Expediente: **056150539105**
Radicado: **RE-01638-2025**
Sede: **SANTUARIO**
Dependencia: **Grupo Recurso Hídrico**
Tipo Documental: **RESOLUCIONES**
Fecha: **08/05/2025** Hora: **15:16:58** Folios: **6**

RESOLUCIÓN No.

MEDIANTE LA CUAL SE TOMAN UNAS DETERMINACIONES

realizar visita técnica en el marco del control y seguimiento a las obras de ocupación de cauce autorizadas mediante la Resolución RE-09141-2021 del 27 de diciembre de 2021, lo que generó el Informe Técnico N°. **IT-02362 del 21 de abril de 2025**, dentro del cual, se establecieron unas observaciones las cuales hacen parte integral del presente acto administrativo y en el cual se observó y concluyó lo siguiente:

Registro fotografico – Visista de Campo

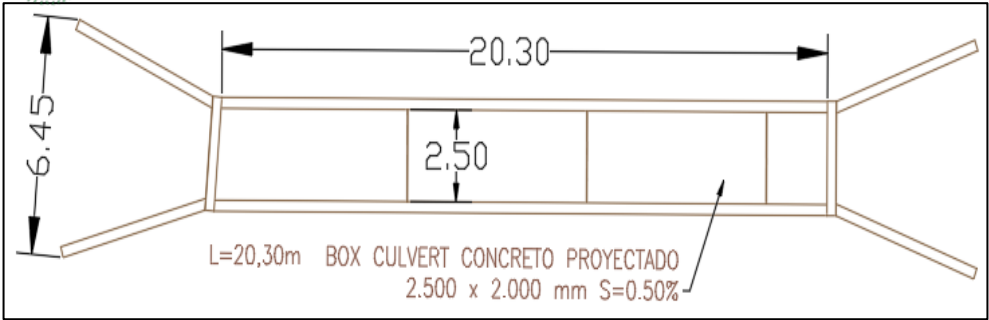
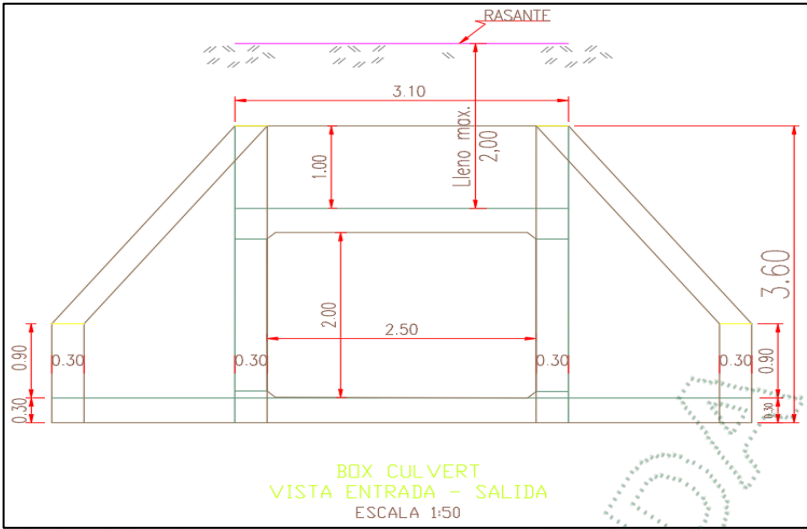
- Durante la visita de campo se evidencia la construcción de una obra hidráulica tipo cajón (es decir, box culvert sin cabezotes de encole y descole), estructura que cuenta con las siguientes dimensiones, longitud 28.50 metros, ancho 2.50 metros y alto 1.75 metros (ancho y alto, corresponden a dimensiones libres de la sección transversal del elemento). Se debe considerar que, la obra construida no cumple con las especificaciones técnicas autorizadas para la obra N° 1.

- Teniendo como referencia lo anterior, se puede concluir que la obra construida no cumple con las dimensiones autorizadas y/o presentadas en el diseño técnico de la solicitud. Cabe mencionar que, el cambio de dimensiones de la obra construida, podría modificar el comportamiento hidráulico de la fuente.

ARTICULO SEGUNDO: REQUERIR al señor **JHON FREDY VALENCIA RAMIREZ**, identificado con cédula de ciudadanía 15435483, que en un término de **noventa (90) días** deberá realizar solicitud de modificación del permiso de ocupación de cauce, autorizado mediante la Resolución RE-09141-2021 del 27 de diciembre de 2021, respecto a las obras N° 1 tipo box culvert y N° 2 tipo llave anti socavación, en beneficio de los predios con FMI: 020-18953, 020-28982, 020-28983, sobre la fuente hídrica Quebrada el Pozo, localizada en la cabecera municipal del municipio de Rionegro.

1. La solicitud de modificación de la ocupación de cauce se deberá presentar con el cumplimiento de la documentación e información técnica concerniente a la obra construida, dentro de los cuales deberá allegar modelación hidráulica del escenario actual y proyectado, respecto al caudal asociado a los diferentes periodos de retorno de la fuente, según la información presentada en el Radicado CE-21894-2021.

2. En caso de determinarse mediante modelación hidráulica para la obra tipo box culvert ya construido, no cuenta con la hidráulica para transportar a flujo libre el caudal asociado al periodo de retorno 100 años (8.26 m³/seg), se deberá ajustar

la obra construida, acorde a lo autorizado mediante la Resolución RE-09141-2021 del 27 de diciembre de 2021.
